COMMUNE DE SEPT-SORTS

Plan Local d'Urbanisme

Modification simplifiée n°3

Objet : Avis sur le projet de modification simplifiée du Plan Local d'Urbanisme (PLU) de la commune de SEPT-SORTS

Carte 2 : Localisation des zones UA, UB, UN et UX de la commune de Sept-Sorts dans le périmètre du SAGE des deux Morin

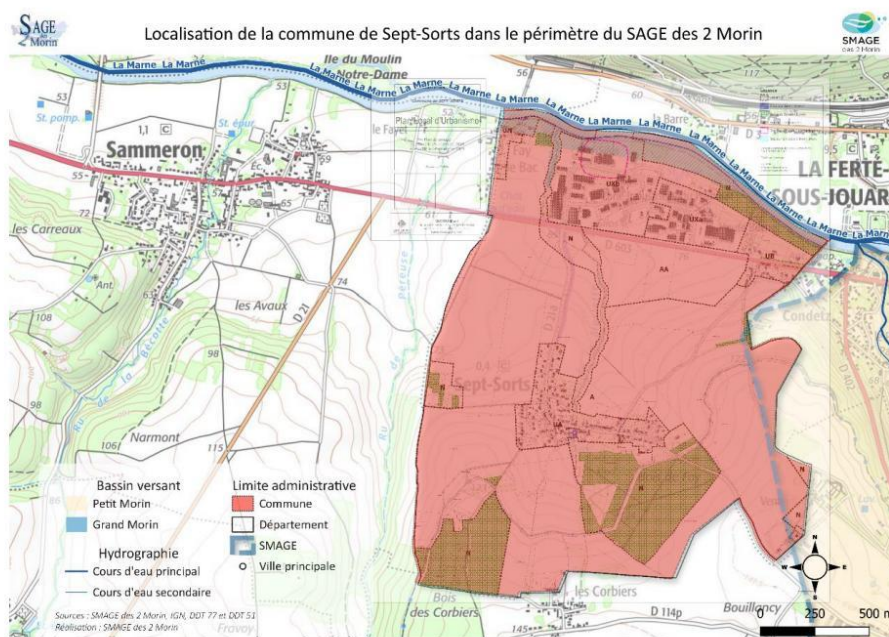
D'après la carte en annexe 2, **aucune des zones concernées par la modification du PLU n'est incluse dans le territoire d'action du SAGE des deux Morin.**

Par conséquent, en l'absence d'enjeux environnementaux sur le secteur de la commune de Sept-Sorts concerné par le SAGE des deux Morin, la Commission Locale de l'Eau du SAGE des deux Morin émet un **avis favorable au projet**.

Carte 3 : Vulnérabilité intrinsèque des nappes d'eaux souterraines dans la commune de Sept-Sorts

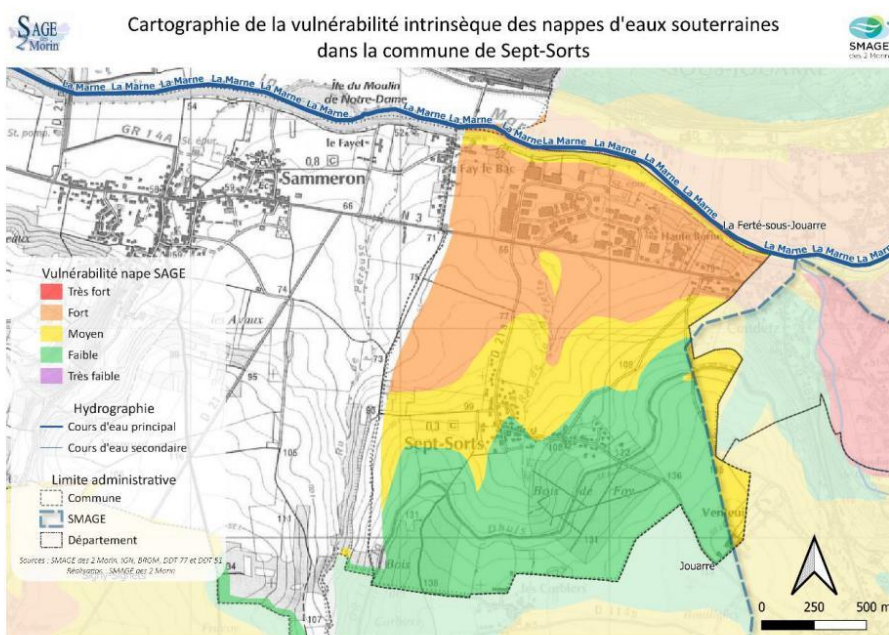
Par ailleurs, il apparaît que les zones UN, UB et UX concernées par le projet se situent en zone de forte vulnérabilité intrinsèque des nappes d'eaux souterraines (*cf. carte 3 en annexe*).

→ *Dans les zones de forte vulnérabilité, nous conseillons d'autoriser la construction de nouveaux bâtiments à condition que ceux-ci ne portent pas atteinte à la qualité des nappes d'eau souterraines.*
